# Hoogheemraadschap van Delfland

## Ontwerpbesluit tot partiele wijziging van de leggers van Delfland n.a.v. de uitgevoerde projectplannen 701879, 701902, 701917 en 701990, kenmerk leggeractualisatie LEGGER2021-B-02

### Nota van Beantwoording

Leggeractualisatie code:	LEGGER2021-B-02
Document nr.:	DMS#2035841
Datum:	1 april 2022

*Figuur 1: Verbreding op leggerwijzigingskaart voor ter inzage*

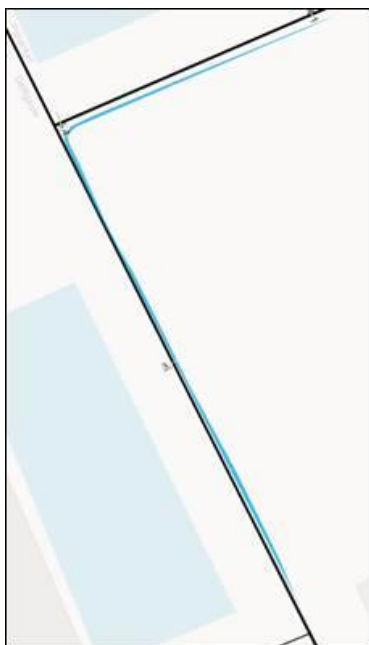
Mondeling heeft de indiener toegelicht dat hij van mening is dat de breedte van de watergang in het ontwerpbesluit te groot is en niet overeenkomt met de werkelijkheid.

Wel is er gebaggerd waarmee onbedoeld het talud is opgetrokken. Hierdoor is het water verbreed en is een nieuwe oeverlijn ontstaan. De indiener is het niet eens met het opnemen van dit verbrede water op de leggerkaart.

Omdat alleen de uitgevoerde maatregelen leiden tot deze leggerwijziging wordt het water op de leggerwijzigingskaart uit figuur 1 uit deze leggerwijziging gehaald.

Alleen de uitgevoerde maatregelen leiden tot deze leggerwijziging daarom wordt het water op de leggerwijzigingskaart uit figuur 1 uit deze leggerwijziging gehaald.
